SI2019-009

Con respecto a **8DB 355 013-331 (T1699)** → **8DB 355 025-331 (T2633)** / **8DB 355 025-341 (T2634)**

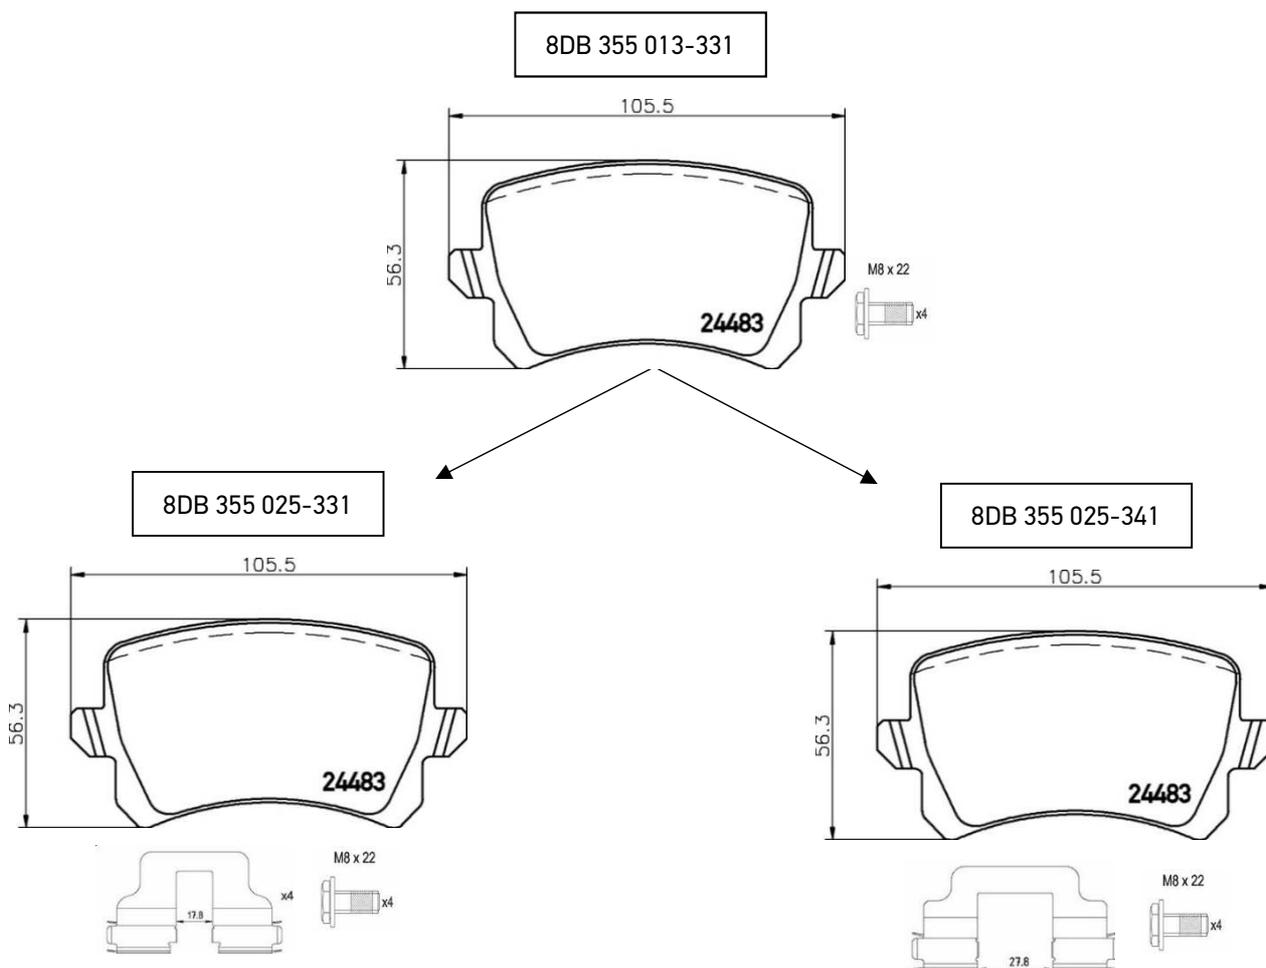
Para optimizar la especificación del producto para el juego de pastillas de freno 8DB 355 013-331 y con el fin de subrayar el enfoque de equipo original, se decidió añadir kits de accesorios al juego.

Dependiendo de la especificación del vehículo, se necesitan dos kits de accesorios diferentes. Para cumplir con estos requisitos, el 8DB 355 013-331 se ha dividido en dos números de pieza diferentes, para que los clientes puedan elegir fácilmente el número de pieza adecuado para sus necesidades.

8DB 355 013-331 se sustituirá por 8DB 355 025-331 (incluidas las calzas de deslizamiento con una separación de 17,8 mm) y 8DB 355 025-341 (incluidas las calzas de deslizamiento con una separación de 27,8 mm). Por favor, vea las diferencias en las fotos de abajo.
